工程指示 / 要求簡箋 ENGINEER INSTRUCTIONS(E.I.)

工程指示編號:	EI- 5409E	修改版本:	E
	HK-2327		
工程編號:	J 856	工程名稱:	天榮站
收件人:	生統/林仁安	發件人:	Lai Sik Hung
工程項目:	PMU 單元件生產 (修訂E:副框料加避位)	日期:	20/12/2022

內容: 修訂E: 副框料加避位  PMU 單元件生產
完成上列要求日期: <span style="float: right;">ASAP</span>

美特鋁質有限公司 MIDI Aluminium Fabricator Ltd.				工程號 J856 地盘 天榮站	類別 制圖 李傳鵬 2022-11-26 復核 練松文 2022-11-27 批准 林仁安 2022-11-28	物料號 M1 圖號 AD01-002 數量 - 單件重量 - (KG)
修改 A 日期 12.20	採用工廠 材料颜色 -UCT542919XL-3	地盤 <input checked="" type="checkbox"/>	图纸名称 铝料加工图 材料 AD01

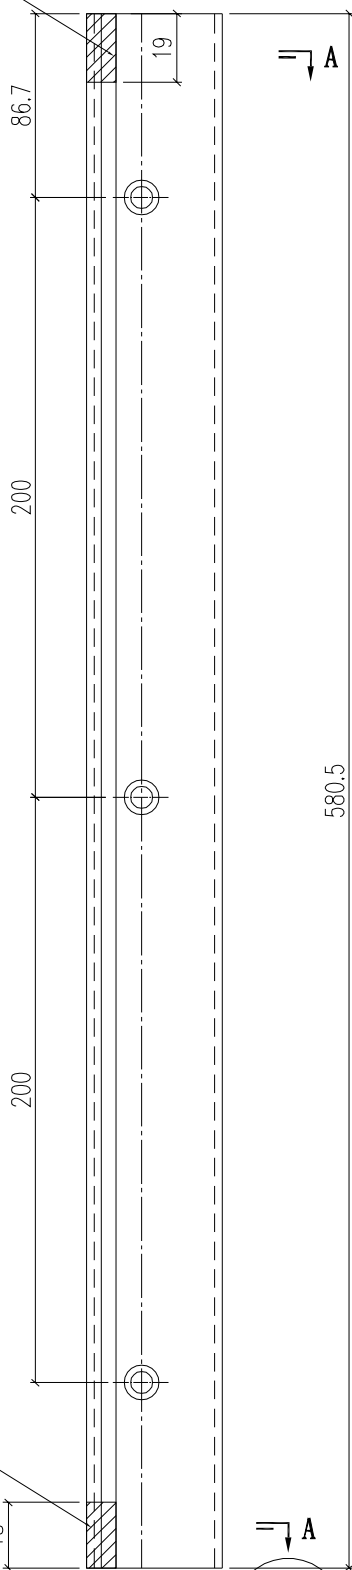
此处避位顶避位44X2.5mm/底避位29X2.5mm

美特鋁質有限公司 MIDI Aluminium Fabricator Ltd.			工程號 J856 地盘 天榮站	類別 制圖 李傳鵬 2022-11-26 復核 練松文 2022-11-27 批准 林仁安 2022-11-28	物料號 M1 圖號 AD01-004 數量 - 單件重量 - (KG)
修改 A 日期 12.20	採用工廠 材料颜色 -UCT542919XL-3	地盤 <input checked="" type="checkbox"/>	图纸名称 铝料加工图 材料 AD01

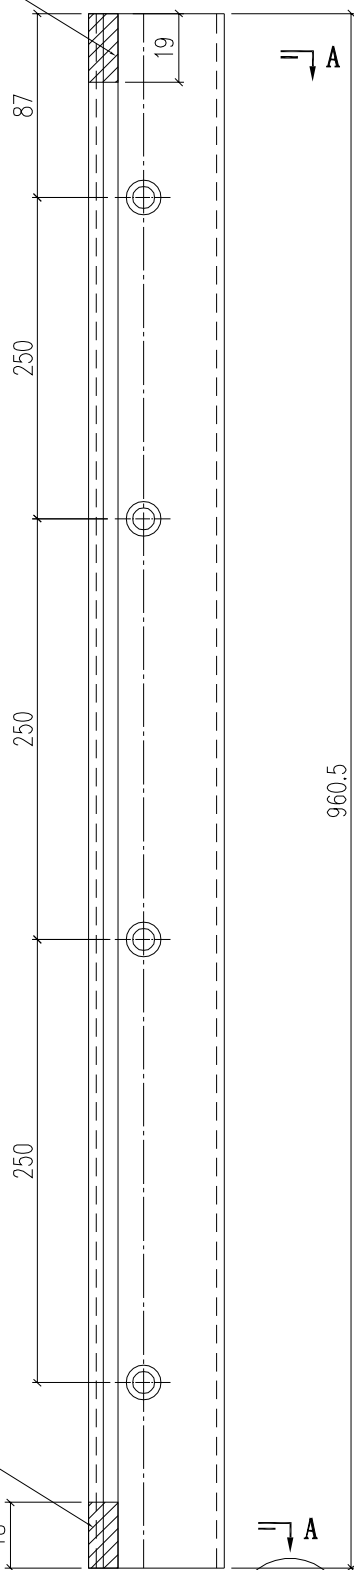
此处避位顶避位44X2.5mm/底避位29X2.5mm

美特鋁質有限公司 MIDI Aluminium Fabricator Ltd.		工程號 J856 地盘 天榮站	類別 制圖 李傳鵬 2022-11-26 復核 練松文 2022-11-27 批准 林仁安 2022-11-28	物料號 M1 圖號 AD01-006 數量 - 單件重量 - (KG)
修改 A 日期 12.20	採用工廠 材料颜色 -UCT542919XL-3	地盤 <input checked="" type="checkbox"/> 图纸名称 铝料加工图 材料 AD01

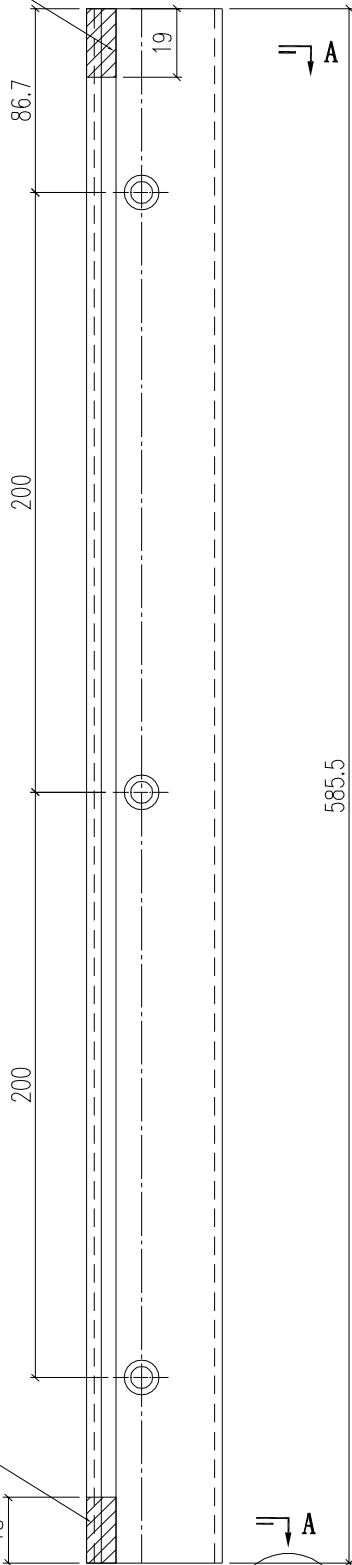
此处避位顶避位44X2.5mm/底避位29X2.5mm

美特鋁質有限公司 MIDI Aluminium Fabricator Ltd.			工程號 J856 地盘 天榮站	類別 制圖 李傳鵬 2022-11-26 復核 練松文 2022-11-27 批准 林仁安 2022-11-28	物料號 M1 圖號 AD01-008 數量 - 單件重量 - (KG)
修改 A 日期 12.20	採用工廠 材料颜色 -UCT542919XL-3	地盘 <input checked="" type="checkbox"/>	图纸名称 铝料加工图 材料 AD01

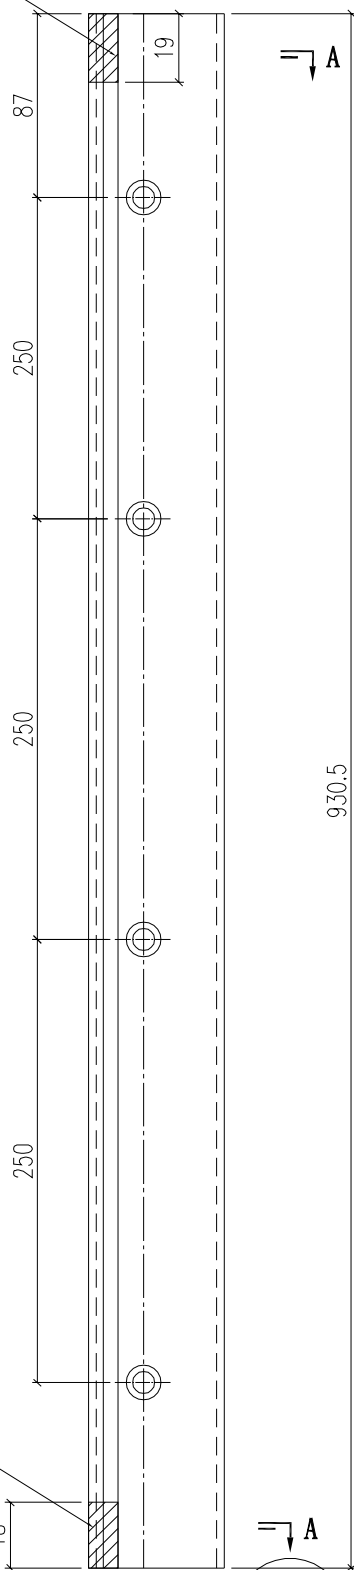
此处避位顶避位44X2.5mm/底避位29X2.5mm
